Mission régionale d'autorité environnementale  
**PAYS DE LA LOIRE**

**AVIS DÉLIBÉRÉ SUR  
LE PROJET DE PARC ÉOLIEN PORTÉ  
PAR LA SAS LE CHAMP DU MOULIN ÉNERGIES  
ET SUR LA MISE EN COMPATIBILITÉ PAR DÉCLARATION DE PROJET  
DU PLAN LOCAL D'URBANISME DE LA COMMUNE DE NUEIL-SUR-LAYON (49)**

**n° PDL-2022-5412**

Carte 109 : Présentation des éléments du projet

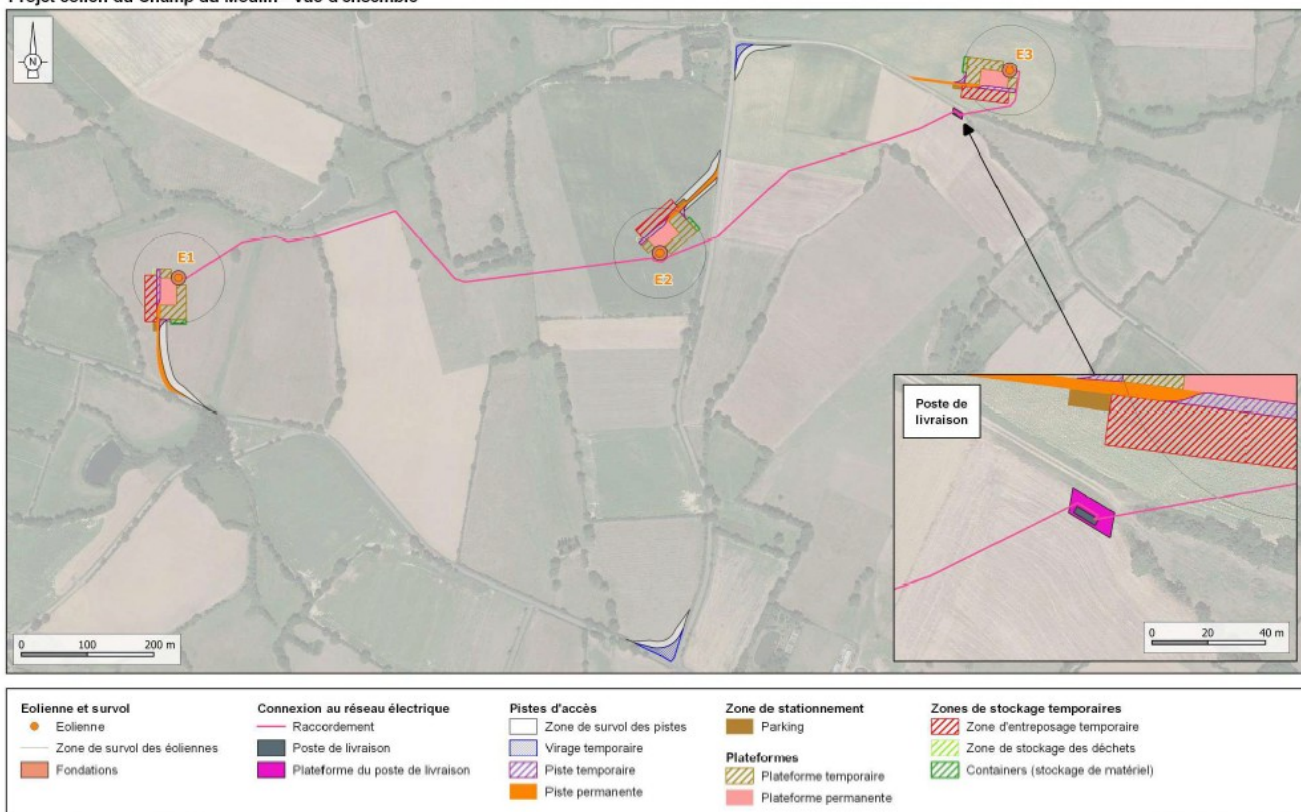
Contrairement à ce qui est avancé dans l'étude d'impact, ce poste source ne dispose plus d'une capacité d'accueil de 31,4 MW. En effet, si sa capacité réservée aux énergies renouvelables au titre du S3REnR<sup>3</sup> a été renforcée pour atteindre 37 MW, le 12 octobre 2022, sa capacité d'accueil résiduelle ne s'élève qu'à 8,6 MW<sup>4</sup>. Ainsi, la faisabilité du raccordement n'est pas garantie, à ce jour, pour la production du parc en fonctionnement maximal (entre 10,8 et 12,6 MW).
